工程指示 / 要求簡箋(E.I.)

工程指示編號：EI / 1144 / 19

工程名稱：觀塘裕民坊

工程項目：幕牆 吊趟 路軌用收口角 (樣板層)

圖號 = 837-ASC-01

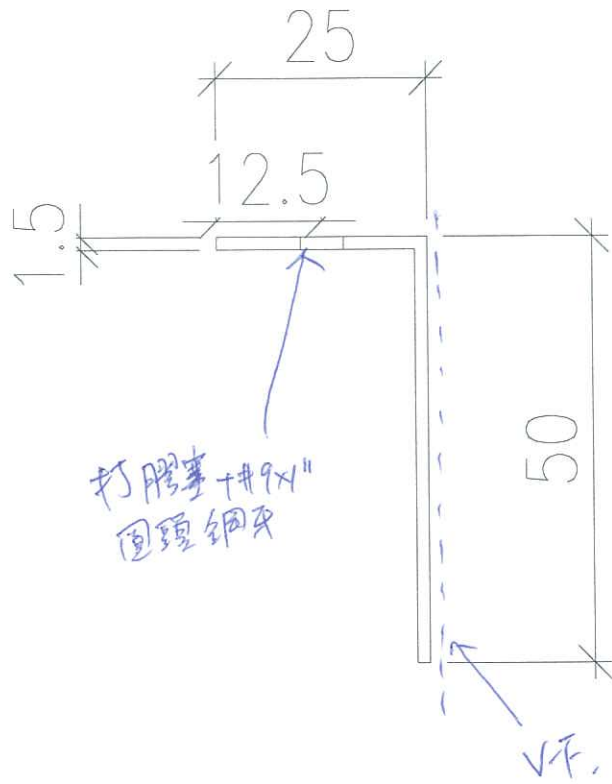
請按加工圖生產鋁角送地盤安裝(樣板層用)

因膠皮摩擦後容易下墜，用固定鋁角代替膠皮仍遮光及隔聲

永林: 吊趟大貨拆圖時留意此角，大貨用鋁料開料做，請計算鋁料 BM

因膠皮磨擦後  
容易下墜,因固定  
鋁有代替  
膠皮作

遮光  
隔聲
